改善箇所説明図

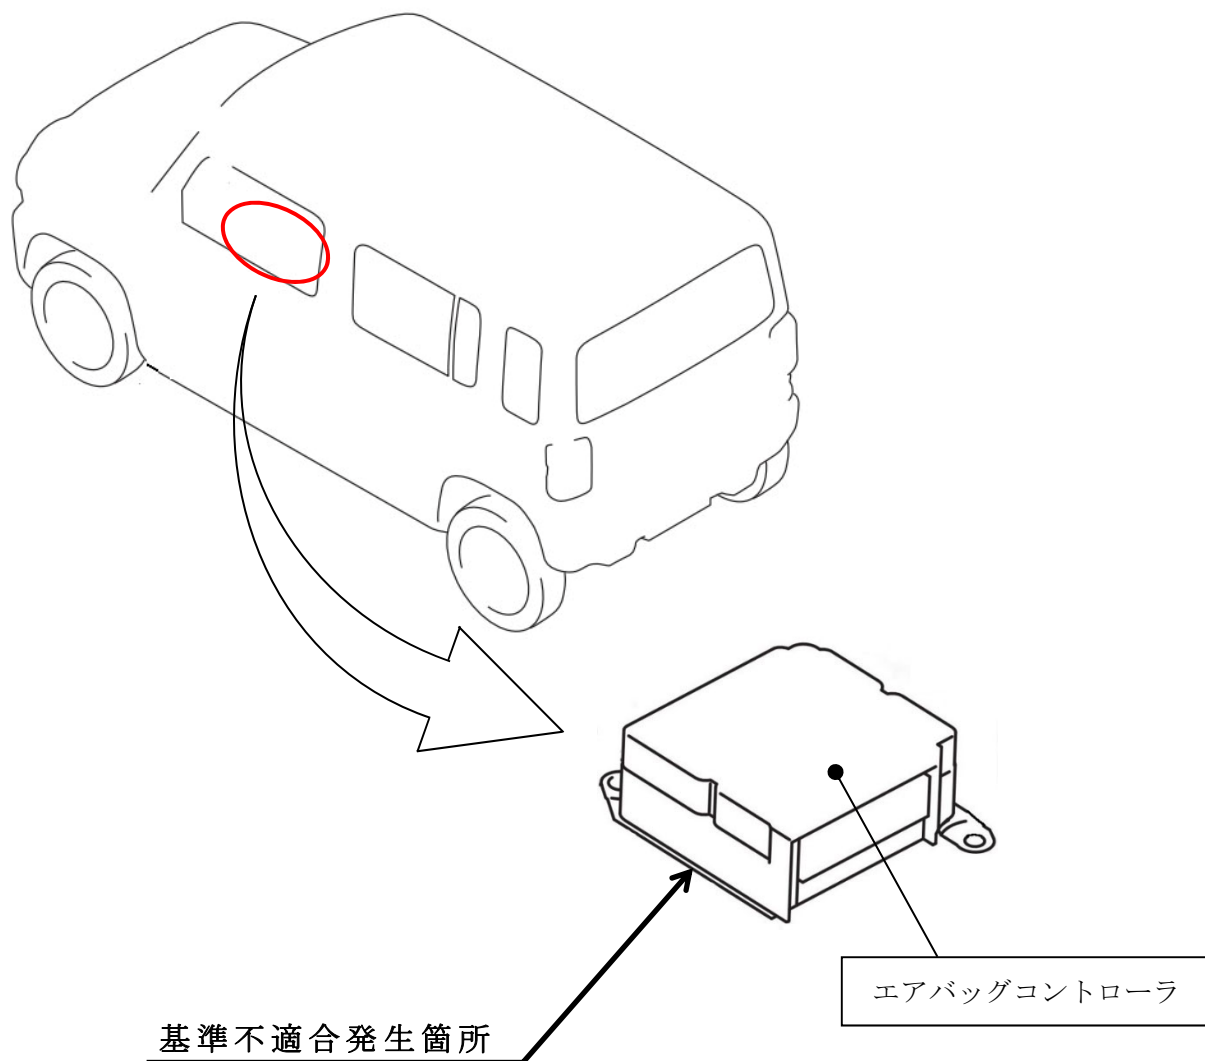
エアバッグコントローラにおいて、バックアップ電源用コンデンサの製造不良により、内部ショートが発生することがある。そのため、コントローラの電源が衝突時に遮断されると全てのエアバッグ及びシートベルトプリテンショナーが展開しないおそれがある。

全車両、エアバッグコントローラを良品に交換する。

識別：IDプレートに水色の丸シールを貼付する。
